ს ა ე ქ ს პ ე რ ტ ო დ ა ს კ ვ ნ ა

N 01/18 **14.06.2018წ.**

ქ. თბილისში, დავით აღმაშენებლის ხეივანი N122-ში, მიწის ნაკვეთზე საკადასტრო კოდით N 01.72.14.014.614 არსებული შენობის - ავტოსალონის რეკონსტრუქციის სართულის დაშენებით არქიტექტურული პროექტის „ტექნიკური რეგლამენტის - შენობა-ნაგებობების უსაფრთხოების წესების დამტკიცების თაობაზე“ საქართველოს მთავრობის 2016 წლის 28 იანვრის N41 დადგენილების მოთხოვნებთან შესაბამისობის თაობაზე

დამკვეთი: შპს „გლობალ მოტორს ჯორჯია - ჯი ემ ჯი“, დირექტორი გოჩა როსტიაშვილი
საპროექტო ობიექტის მისამართი: ქ. თბილისი, დავით აღმაშენებლის ხეივანი N122, მიწის ნაკვეთი საკადასტრო კოდით N 01.72.14.014.614
საპროექტო ობიექტი: ავტოსალონი
მშენებლობის სახეობა: რეკონსტრუქცია

საპროექტო მეორე სართულის გეგმა 1:100მ

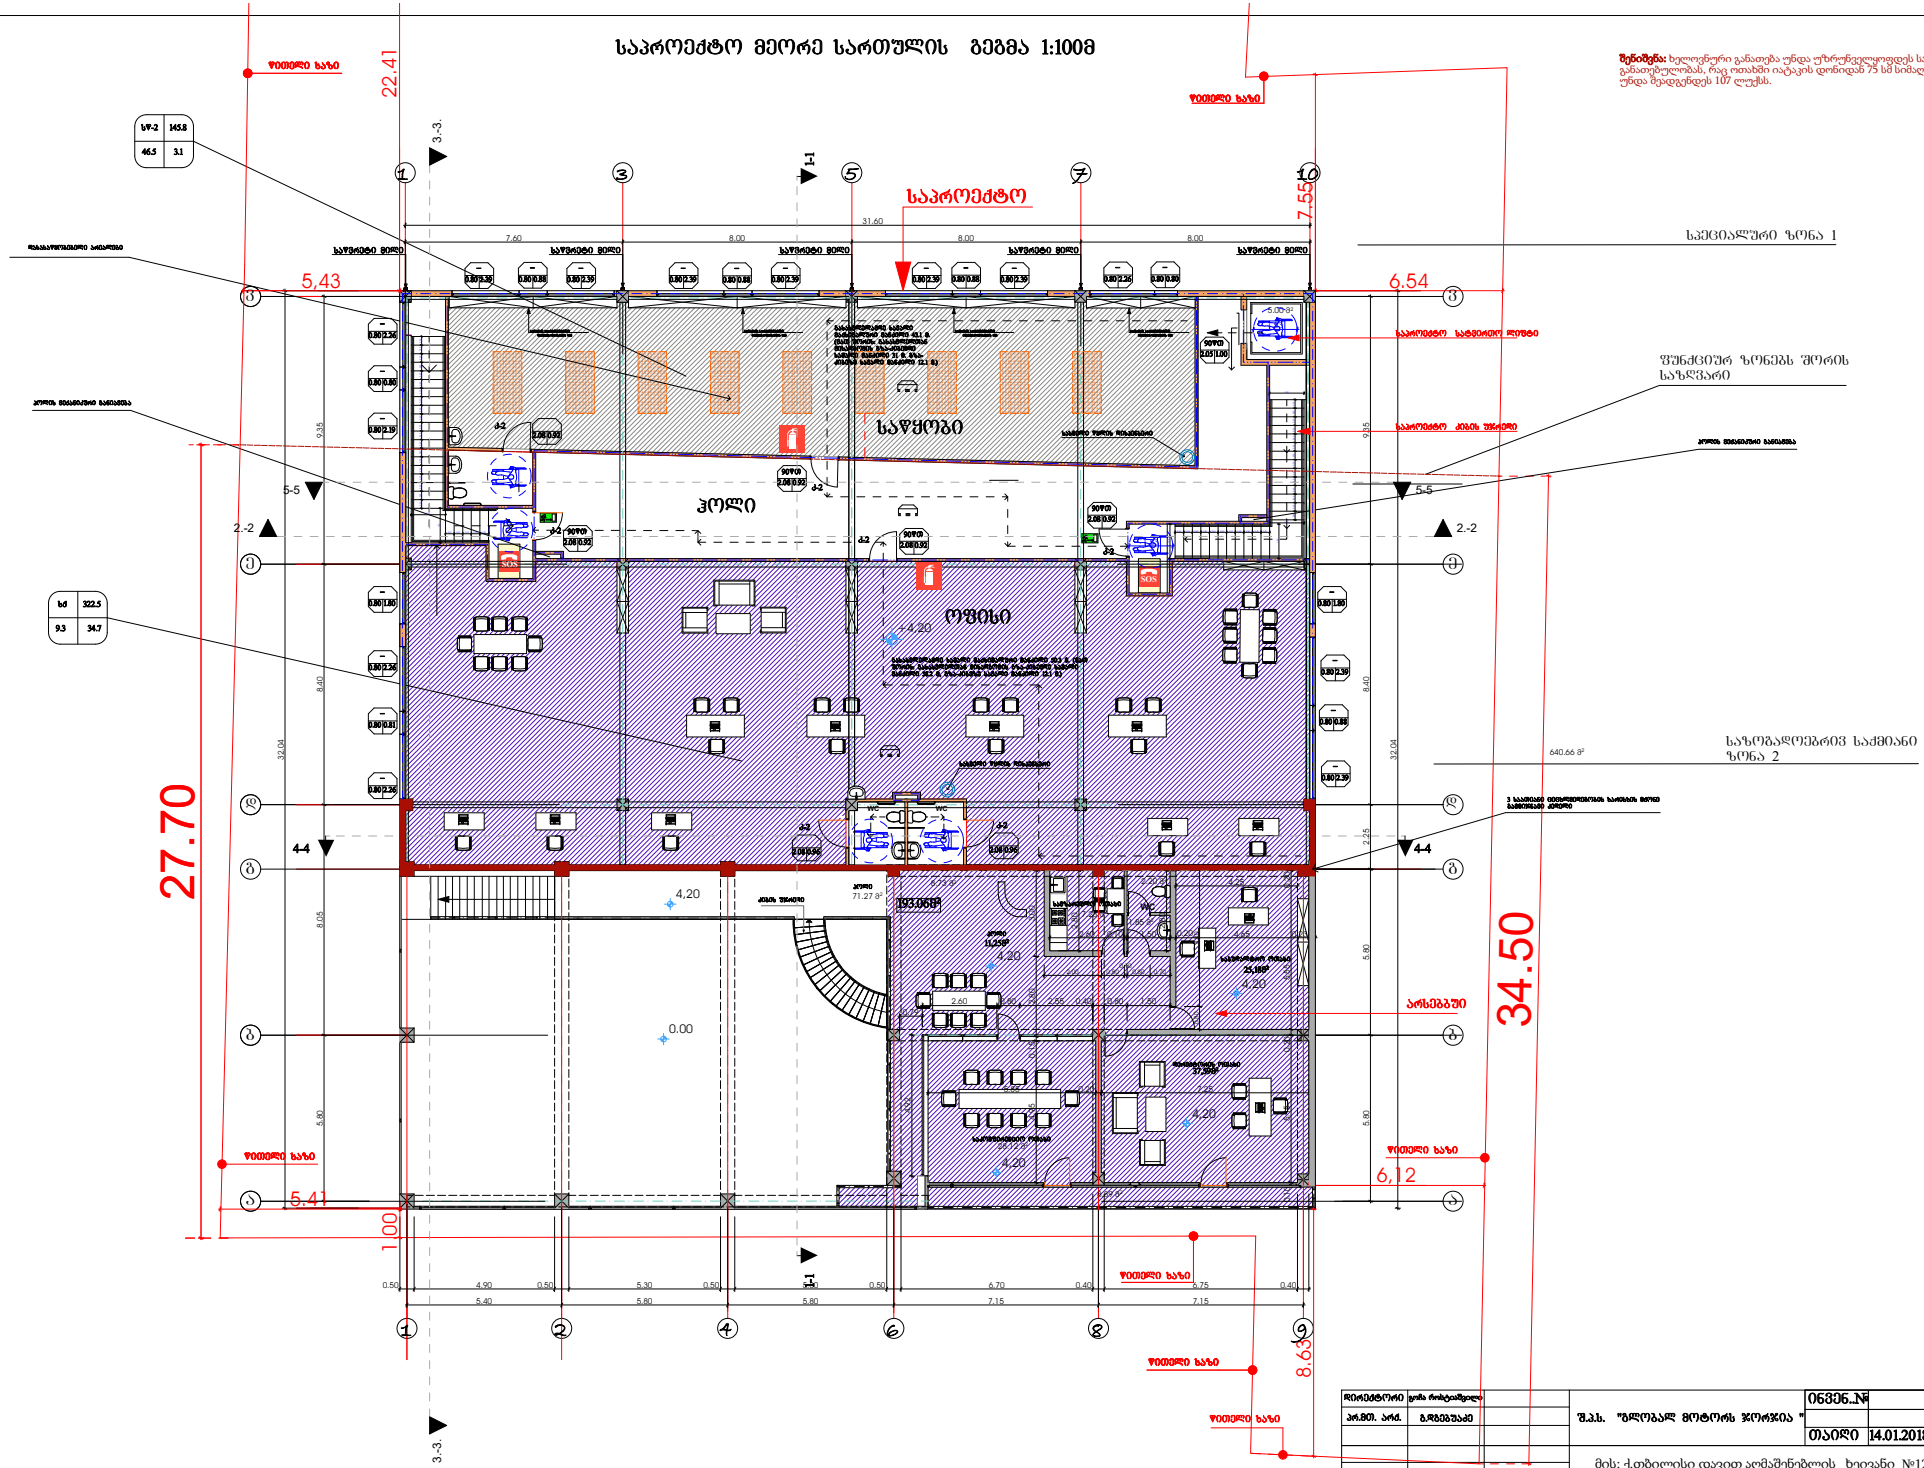
შენობის განიავებისა და განათების შეფასება შესრულებულია წესების მე-12 თავის მიხედვით. 1203.1 ქვეთავის თანახმად, შენობებს უნდა ჰქონდეს 1203.4 ქვეთავის შესაბამისად მოწყობილი ბუნებრივი განიავება ან შესაბამისი მექანიკური განიავება. 1203.4 ქვეთავის შესაბამისად, გამოყენებული სივრცე ბუნებრივად უნდა ნიავდებოდეს ფანჯრების, კარების, სანიავებელი ღიობების ან სხვა ღიობების საშუალებით, რომლებიც შენობის გარეთ გადის. ასეთი ღიობების სამართავი მექანიზმი ადვილად მისადგომი უნდა იყოს, რომ შენობაში მყოფთ შეეძლოთ ღიობების ადვილად მართვა. 1203.4.1 ქვეთავის თანახმად, გარე გასაღები ღიობის მინიმალური ფართობი გაღებულ მდგომარეობაში უნდა იყოს გასანიავებელი იატაკის ფართობის 4%. 1205.1 ქვეთავის თანახმად, ადამიანის მიერ დაკავებულ ნებისმიერ სივრცეს უნდა ჰქონდეს ბუნებრივი განათება 1205.2 ქვეთავის შესაბამისი გარე შუქგამტარი ღიობების საშუალებით ან უნდა ჰქონდეს 1205.3 ქვეთავის შესაბამისი ხელოვნული განათება. 1205.3 ქვეთავის თანახმად, ხელოვნური განათება უნდა უზრუნველყოფდეს საშუალო განათებულობას, რაც ოთახში იატაკის დონიდან 75 სმ სიმაღლეზე უნდა შეადგენდეს 107 ლუქსს.

პროექტის მიხედვით საპროექტო დასაშენებელი სართულზე სწ-1 და სქ დაკავებულობებში ღიობების ფართობი გაღებულ მდგომარეობაში გასანიავებელი იატაკის ფართობის 4% ან მეტია, ტუალეტის ოთახებში, დერეფანში, ასევე სქ დაკავებულობაში, გათვალისწინებულია მექანიკური განიავება. სართულზე ბუნებრივ განათებასთან ერთად გათვალისწინებულია ხელოვნული განათება.

შენიშვნა 16: *ხელოვნური განათება უნდა უზრუნველყოფდეს საშუალო განათებულობას, რაც ოთახში იატაკის დონიდან 75 სმ სიმაღლეზე უნდა შეადგენდეს 107 ლუქსს.*

შენიშვნა: ხელოვნური განათება უნდა უზრუნველყოფდეს სამუშაო განათებულობას, რაც ოთახში იატაკის დონიდან 75 სმ სიმაღლეზე უნდა შეადგენდეს 107 ლუქს.

საპროექტო ფასადი 10-1 ღერძებში

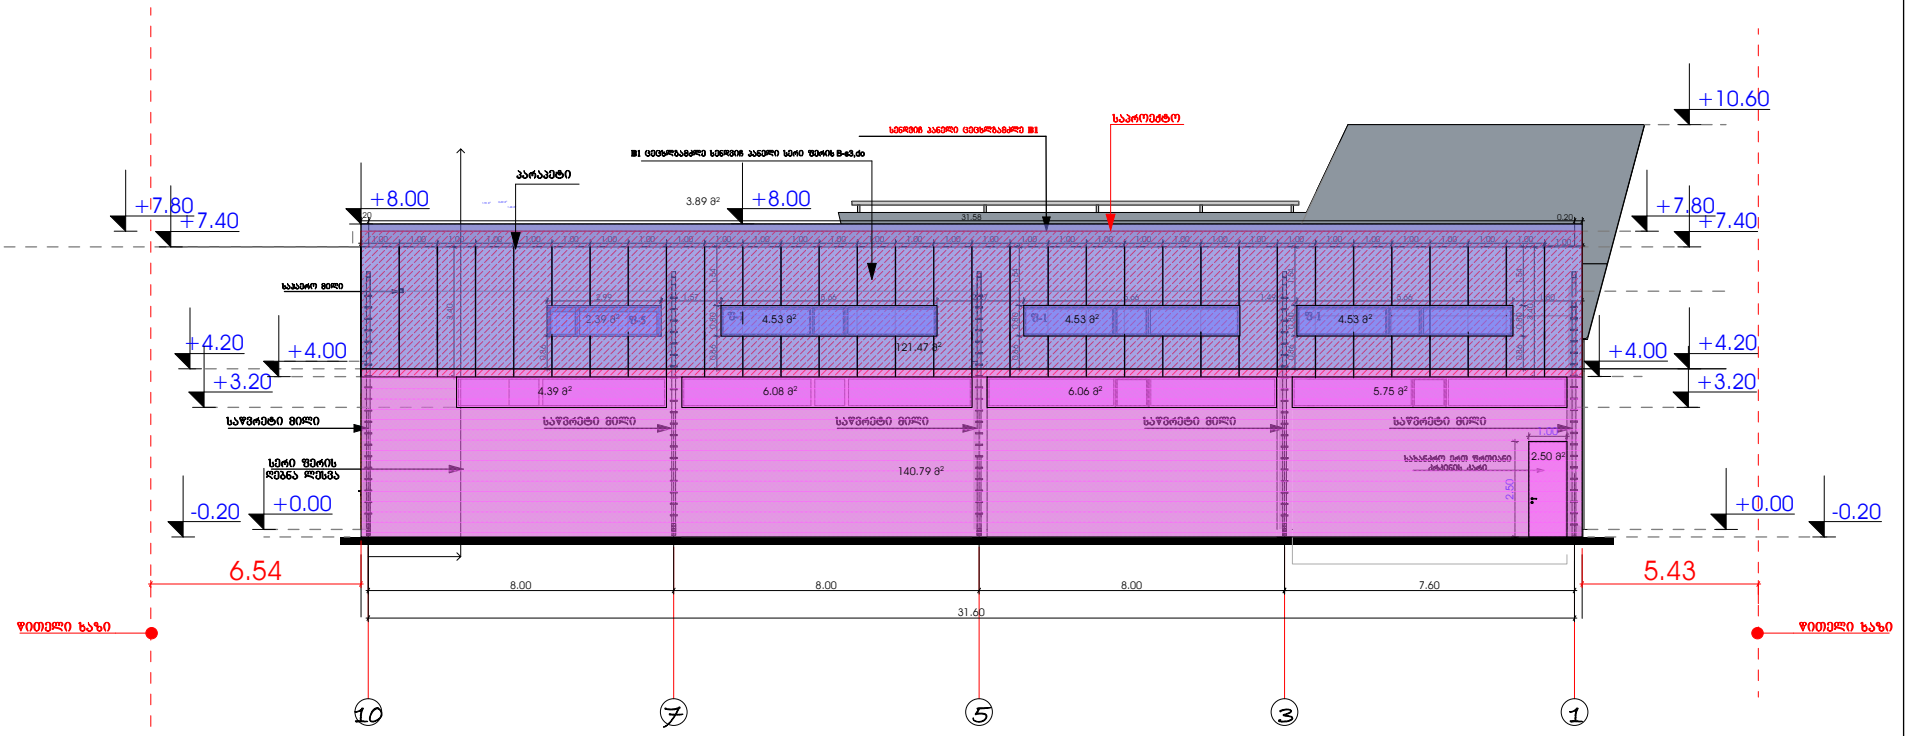
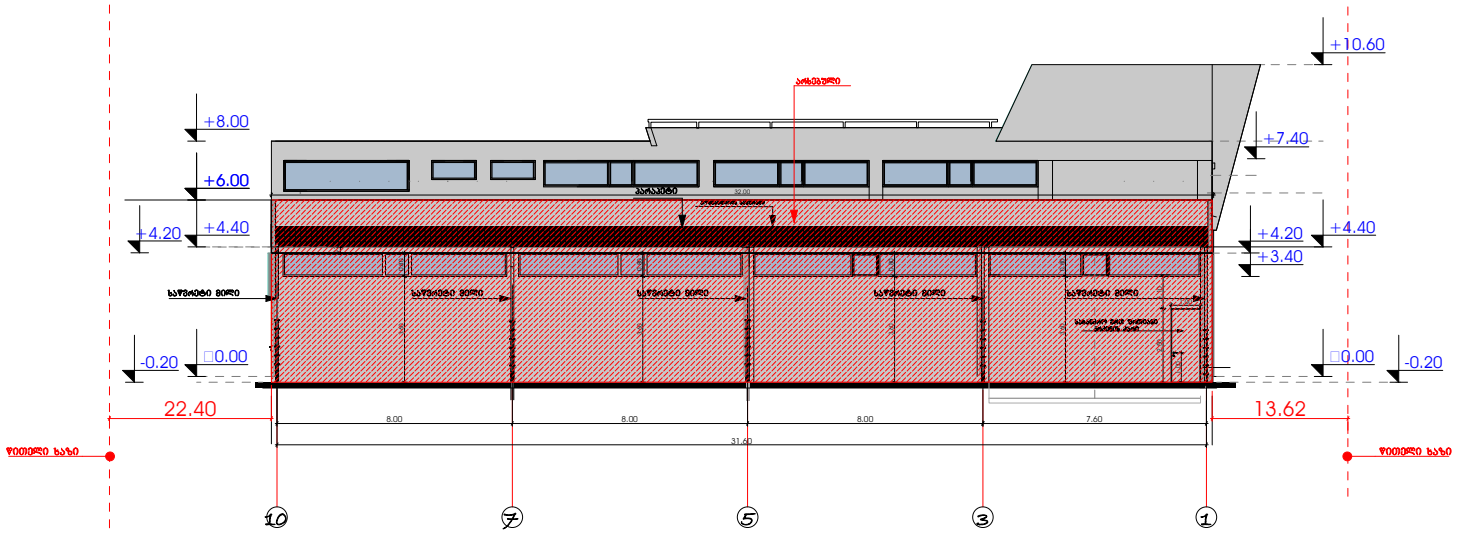
ფასადი „10-1“ ღერძებში:

სართული +0.00 ნიშნულზე:

ხანძარსაწინააღმდეგო მანძილი - 7.41 მ, გარე კედლის ცეცხლმედეგობის აუცილებელი ხარისხი - 0 სთ, არსებული კედლის ცეცხლმედეგობის ხარისხი - 3 სთ, ფასადზე დასაშვები დაუცველი ღიობების მაქსიმალური ფართობი - 45%, პროექტის მიხედვით დაუცველი ღიობების ფართობი - 18%;

სართული +4.20 ნიშნულზე:

ხანძარსაწინააღმდეგო მანძილი - 7.41 მ, გარე კედლის ცეცხლმედეგობის აუცილებელი ხარისხი - 0 სთ, პროექტით გათვალისწინებული ცეცხლმედეგობის ხარისხი (ღიობების შვეული გამიჯვნიდან გამომდინარე) - 1 სთ, ფასადზე დასაშვები დაუცველი ღიობების მაქსიმალური ფართობი - 45%, პროექტის მიხედვით დაუცველი ღიობების ფართობი - 13%;

საპროექტო ფასადი ა-ვ ღერძებში

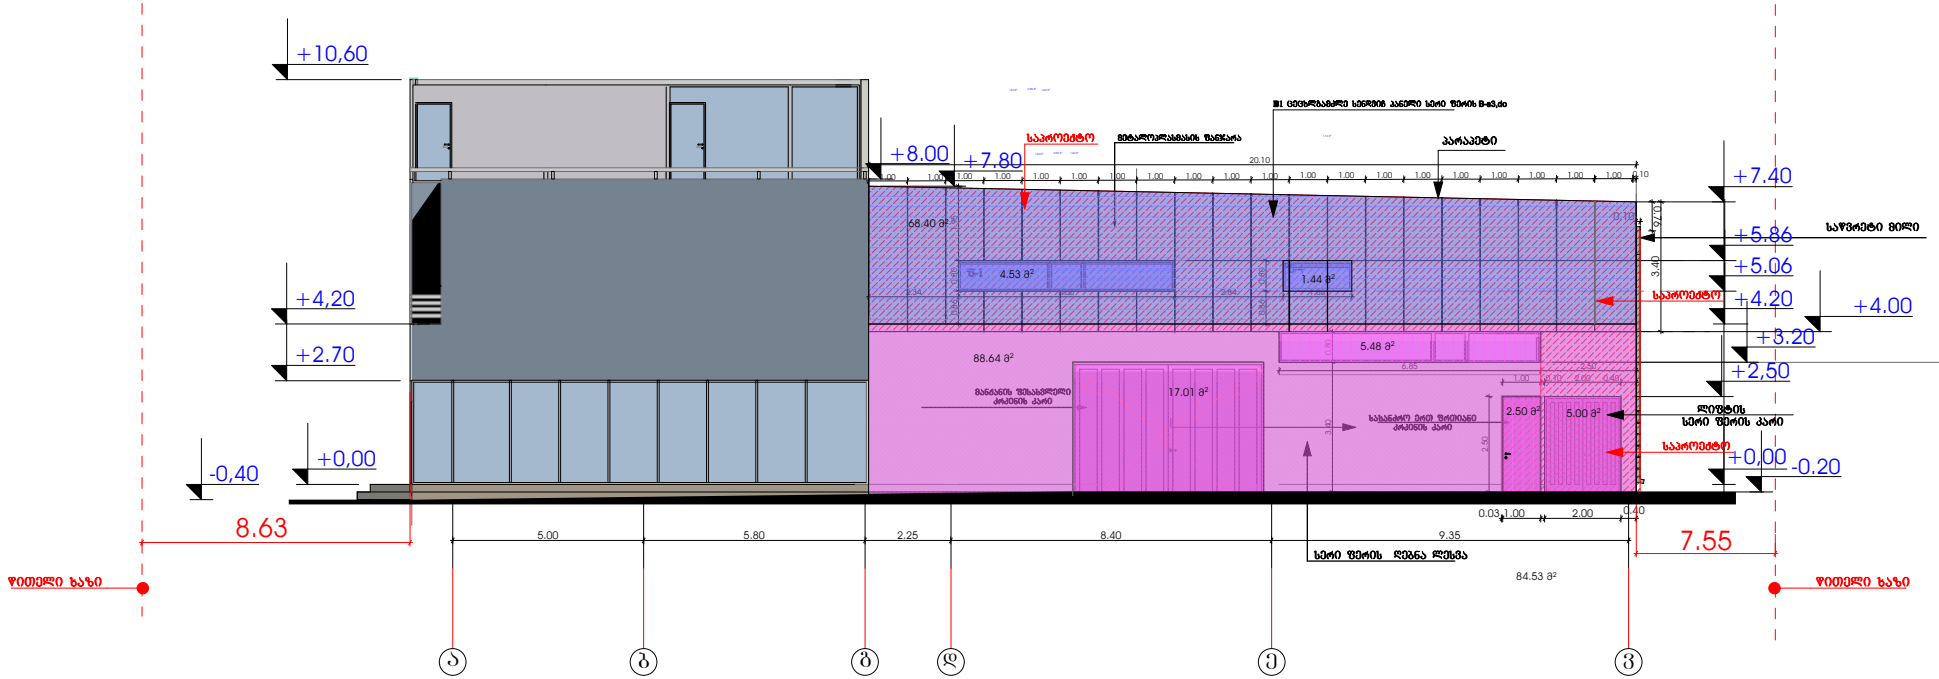
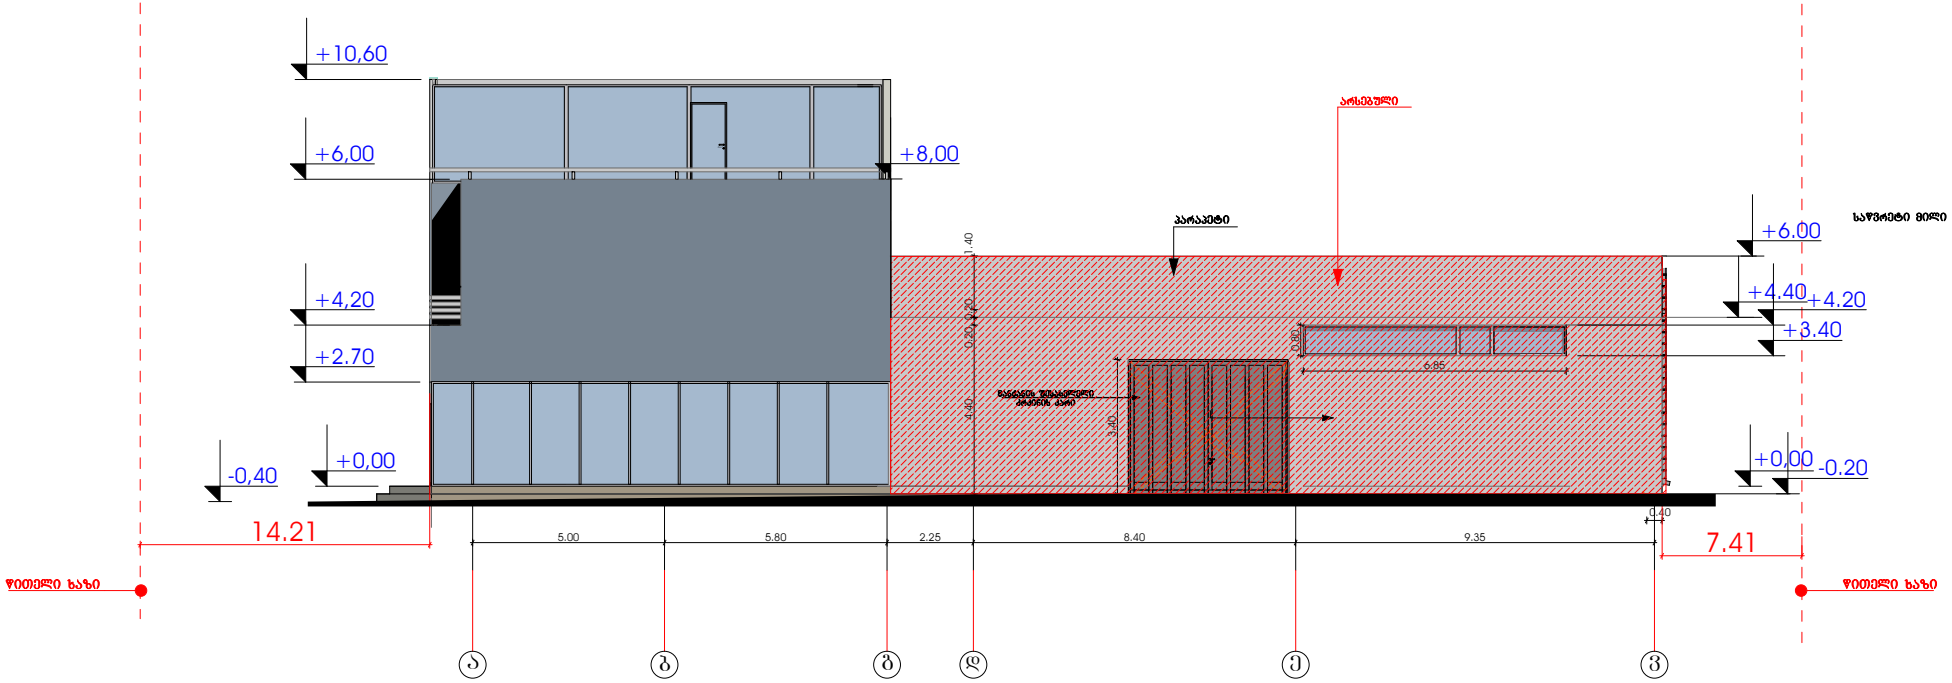
<u>ფასადი „ა-ვ“ ღერძებში</u>:

სართული +0.00 ნიშნულზე, კედელი „გ-ვ“ მონაკვეთში:

ხანძარსაწინააღმდეგო მანძილი - 6.13 მ, გარე კედლის ცეცხლმედეგობის აუცილებელი ხარისხი - 0 სთ, არსებული კედლის ცეცხლმედეგობის ხარისხი - 3 სთ, ფასადზე დასაშვები დაუცველი ღიობების მაქსიმალური ფართობი - 45%, პროექტის მიხედვით დაუცველი ღიობების ფართობი - 34%;

სართული +4.20 ნიშნულზე, კედელი „გ-ვ“ მონაკვეთში:

ხანძარსაწინააღმდეგო მანძილი - 6.13 მ, გარე კედლის ცეცხლმედეგობის აუცილებელი ხარისხი - 0 სთ, პროექტით გათვალისწინებული ცეცხლმედეგობის ხარისხი (ღიობების შვეული გამიჯვნიდან გამომდინარე) - 1 სთ, ფასადზე დასაშვები დაუცველი ღიობების მაქსიმალური ფართობი - 45%, პროექტის მიხედვით დაუცველი ღიობების ფართობი - 11%;

საპროექტო ფასადი ვ-ა ღერძებში

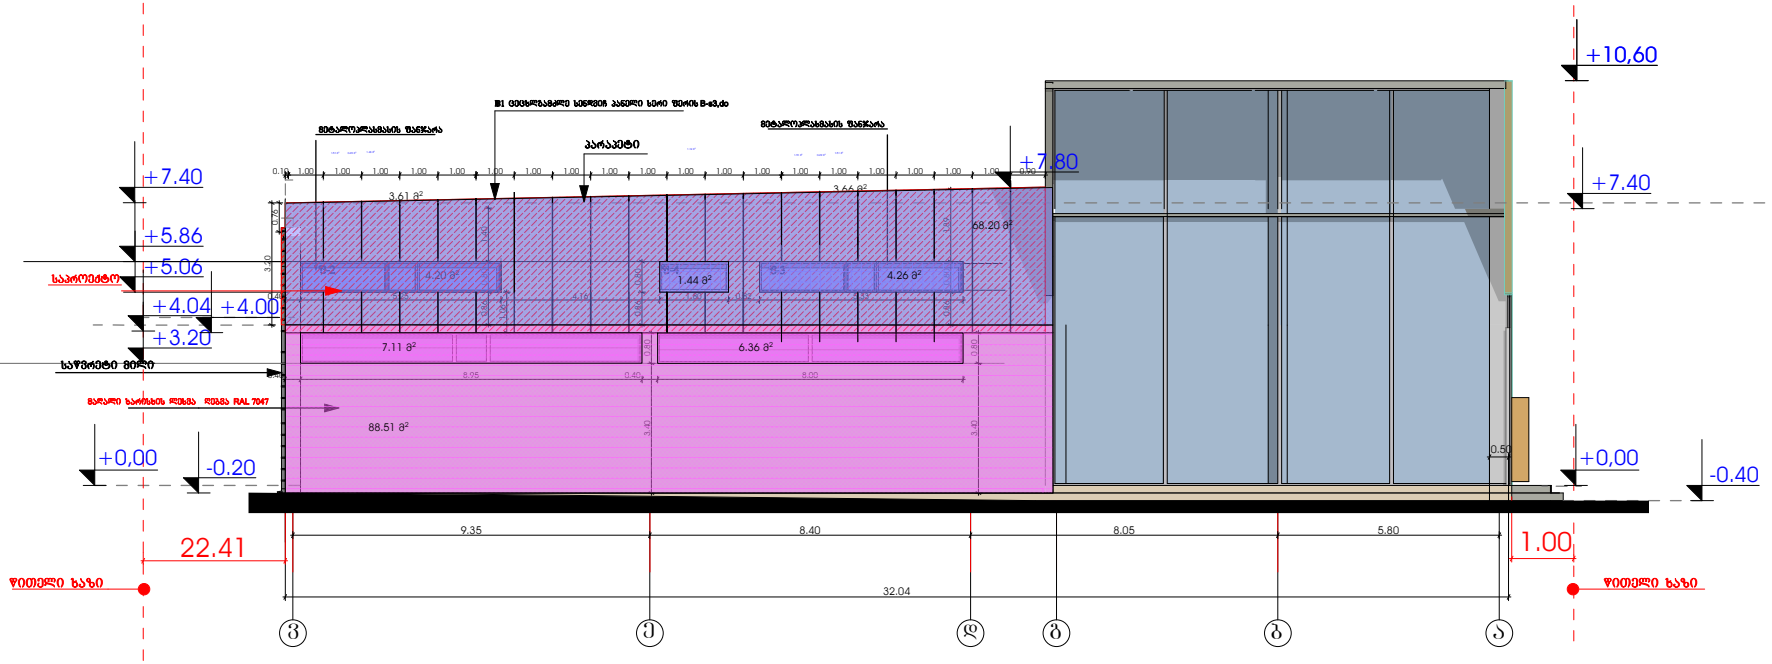
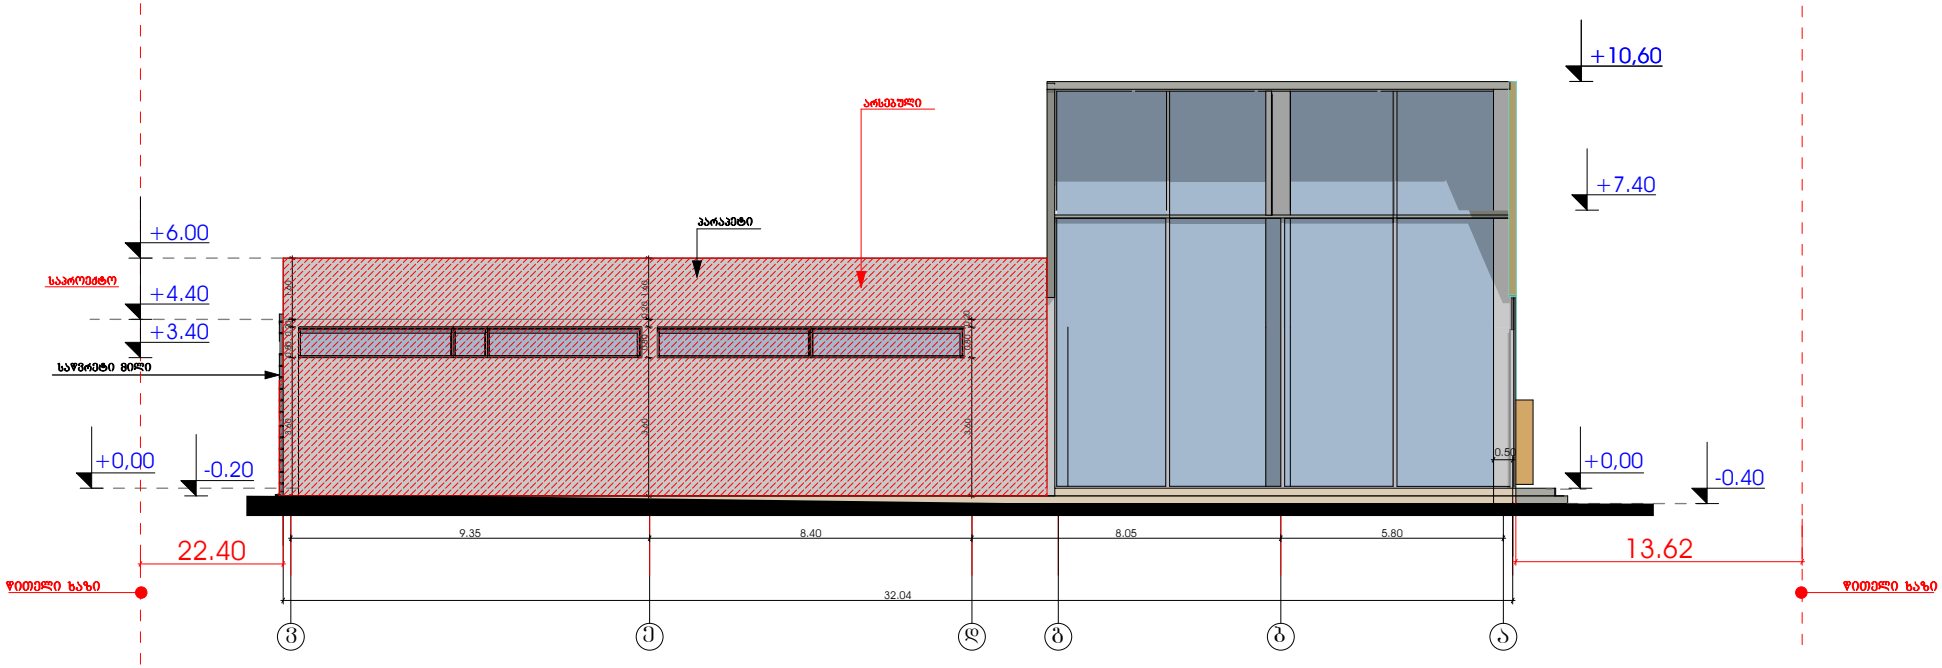
<u>ფასადი „ვ-ა“ ღერძებში</u>:

სართული +0.00 ნიშნულზე, კედელი „ვ-გ“ მონაკვეთში:

ხანძარსაწინააღმდეგო მანძილი - 5.43 მ, გარე კედლის ცეცხლმედეგობის აუცილებელი ხარისხი - 0 სთ, არსებული კედლის ცეცხლმედეგობის ხარისხი - 3 სთ, ფასადზე დასაშვები დაუცველი ღიობების მაქსიმალური ფართობი - 25%, არსებული დაუცველი ღიობების ფართობი - 15%;

სართული +4.20 ნიშნულზე, კედელი „ვ-გ“ მონაკვეთში:

ხანძარსაწინააღმდეგო მანძილი - 5.43 მ, გარე კედლის ცეცხლმედეგობის აუცილებელი ხარისხი - 0 სთ, პროექტით გათვალისწინებული ცეცხლმედეგობის ხარისხი (ღიობების შვეული გამიჯვნიდან გამომდინარე) - 1 სთ, ფასადზე დასაშვები დაუცველი ღიობების მაქსიმალური ფართობი - 25%, პროექტის მიხედვით დაუცველი ღიობების ფართობი - 15%;
